Avis de la Mission régionale d'autorité environnementale de Nouvelle-Aquitaine sur le projet de révision allégée n°1 du plan local d'urbanisme (PLU) de Monthoiron (Vienne)

n°MRAe 2021ANA26

dossier PP-2021-10766

Délimitation des secteurs du zonage NI (en rouge) créés pour l'implantation du projet éolien (source : rapport de présentation p.22)

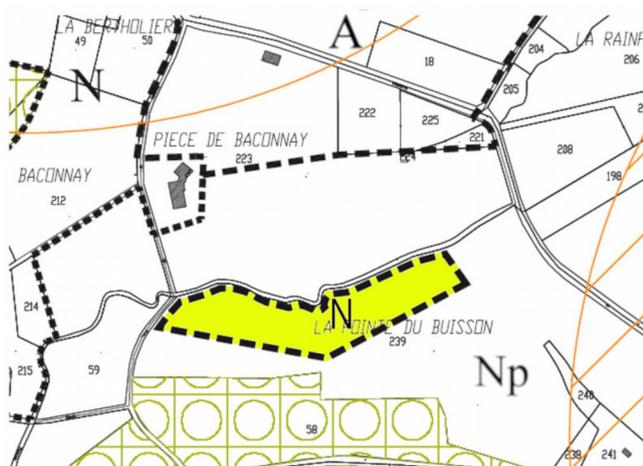
Or, les secteurs NI proposés semblent situés au sein de plusieurs continuités écologiques identifiées dans le SCoT. Le déclassement de la zone naturelle protégée (Np) en un zonage naturel éolien (NI) constitue de fait une réduction du niveau de protection des continuités écologiques identifiées sur ces secteurs, en particulier vis-à-vis de l'objectif n°18 du SCoT « Protéger les cavités souterraines » compte tenu des caractéristiques des trames et réservoirs de biodiversité concernés¹⁰.

La MRAe recommande de compléter le dossier par une déclinaison à l'échelle communale de la trame verte et bleue qui figure dans le SCoT du Seuil du Poitou afin de justifier la compatibilité avec le SCoT du nouveau zonage naturel éolien (NI) proposé dans le cadre de la révision allégée du PLU.

*Haies et boisements au niveau des sites d'implantation des éoliennes du projet "les Brandes de l'Ozon sud"
(source : rapport de présentation p. 13)*

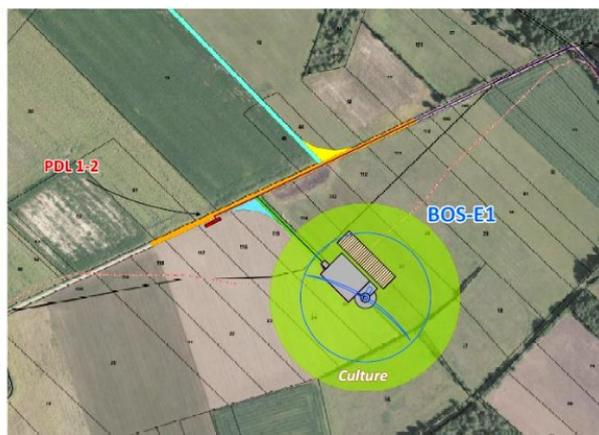
De plus, le rapport de présentation n'expose pas d'évaluation des incidences de la création du zonage naturel éolien (NI) sur les haies bocagères, alors qu'il se situe au sein du réservoir de biodiversité « bocage » du SCoT du Seuil du Poitou. Le dossier ne cartographie pas non plus les haies et bosquets présents sur les secteurs naturels éoliens (NI), et ne propose aucune mesure de protection des continuités bocagères pour accompagner le changement de destination de ce nouveau zonage NI dans le cadre de la révision allégée du PLU de Monthoiron.

La MRAe estime nécessaire de compléter le dossier par des éléments de connaissance permettant de préciser les enjeux du territoire en termes de biodiversité. La MRAe préconise en particulier de mobiliser les données existantes et de mener des investigations de terrain complémentaires pour décrire et cartographier plus finement les habitats naturels (haies bocagères, boisements, prairies, cultures, etc.), ainsi que les habitats d'espèces identifiés au niveau des futurs secteurs naturels éoliens (NI), afin d'évaluer les incidences potentielles du projet de révision allégée sur les milieux naturels à enjeux et sur les espèces inféodées à ces milieux.
